工程变更通知单(ECN)

ECN No. : ECN26042401

产品名称	TOLLA-8L 模具		盖章: 
型号	TOLLA-8L		
变更日期	☐ 暂时变更 (YYYY/MM/DD) From / / To / / ☒ 永久变更(从提出变更之日起至下次变更之日止) From 2026 / 04 / 24		
导入形式	☒ 下批次变更 _____ ☐ 在制品变更 _____ ☐ 追溯库存品 _____ ☐ 出货品召回 _____ ☐ 特殊需求 _____ ☐ 其它 Other _____		
变更类型	☐ 主要生产材料变更		
	☐ 新生产地点/位置/加工厂承认		
	☐ 制程新增/变更		
	☐ 设备型号新增		
	☒ 产品外观尺寸变更		
	☐ 包装方法或包装材料变更 ☐ 其它工程变更 请说明: _____		
变更影响	有: ☒ 文件 _____ ☐ 丝印 _____ ☐ 产品参数 _____ ☐ 其他 _____ 无: ☐		
变更理由	增加模具, 提高生产效率, 满足客户需求		
变更级别	☐ 属 LEVEL1 变更 ☒ 属 LEVEL2 变更 ☐ 属 LEVEL3 变更		
变更前: 模具 A, 查看第 2 页。		变更后: 增加模具 B, 模具 A 和模具 B 同时使用, 查看第 3 页。	
变更前库存状态	良品: 数量 12k 处理方式: ☐ 报废 ☒ 继续销售 负责部门: 仓库部 待检品: 数量 0 处理方式: ☐ 报废 ☐ 检验为良品继续销售 负责部门: 品质部		
填表人/日期: 杨荣庆		批准/日期: 杨荣锋	
附件	如第二三页 共 2 页		
分发部门: ☒ 研发部 ☒ 品质部 ☒ 业务部 ☒ 采购部 ☒ 仓库部 ☒ FAE 部 ☐ 人事部 ☒ 财务部

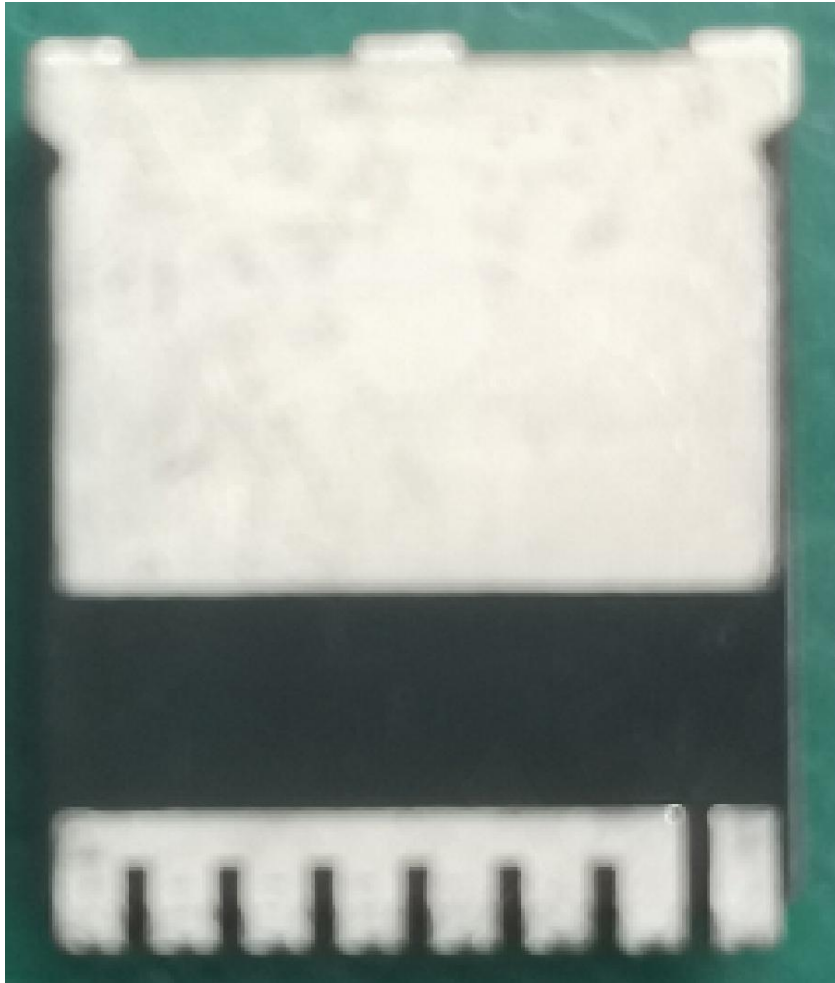
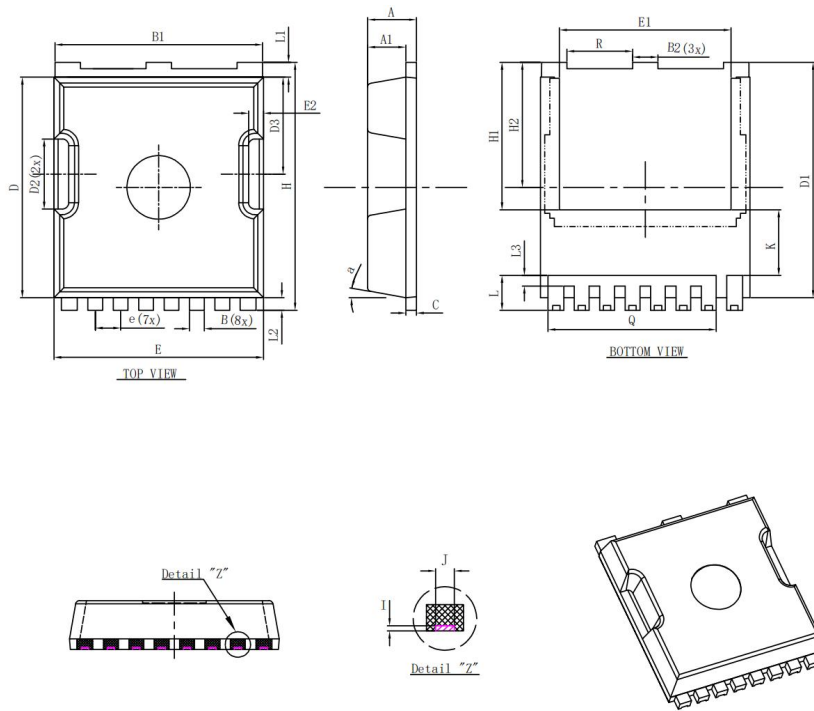
模具 A
po
d

Symbols	Millimeters		
	MIN.	NOM.	MAX.
A	2.20	2.30	2.40
b	0.65	0.75	0.85
C	0.508 REF		
D	10.25	10.40	10.55
D1	2.85	3.00	3.15
D2	2.95	3.10	3.25
D3	0.75 REF		
E	9.75	9.90	10.05
E1	9.65	9.80	9.95
E2	8.95	9.10	9.25
E3	7.25	7.40	7.55
e	1.20 BSC		
F	1.05	1.20	1.35
H	11.55	11.70	11.85
H1	6.03	6.18	6.33
H2	6.85	7.00	7.15
H3	3.00 BSC		
L	1.55	1.70	1.85
L1	0.55	0.70	0.85
L2	0.45	0.60	0.75
L3	1.00	1.15	1.30
M	0.08 REF		
β	8°	10°	12°
K	4.25	4.40	4.55

模具 B
pod

SYMBOL	MILLIMETER		
	MIN.	NOM.	MAX.
A	2.200	2.300	2.400
A1	1.700	1.800	1.900
B	0.700	0.800	0.900
B1	9.700	9.800	9.900
B2	1.100	1.200	1.300
C	0.400	0.500	0.600
D	10.300	10.400	10.500
D1	11.000	11.100	11.200
D2	3.200	3.300	3.400
D3	4.470	4.570	4.670
E	9.800	9.900	10.000
E1	8.000	8.100	8.200
E2	0.500	0.600	0.700
e	1.200 BSC		
H	11.600	11.700	11.800
H1	6.950 BSC		
H2	5.900 BSC		
I	0.050	0.100	0.15
J	0.350 REF.		
K	3.100 REF.		
L	1.550	1.650	1.750
L1	0.600	0.700	0.800
L2	0.500	0.600	0.700
L3	0.400	0.500	0.600
Q	8.000 REF.		
R	3.000	3.100	3.200
a	10° REF.
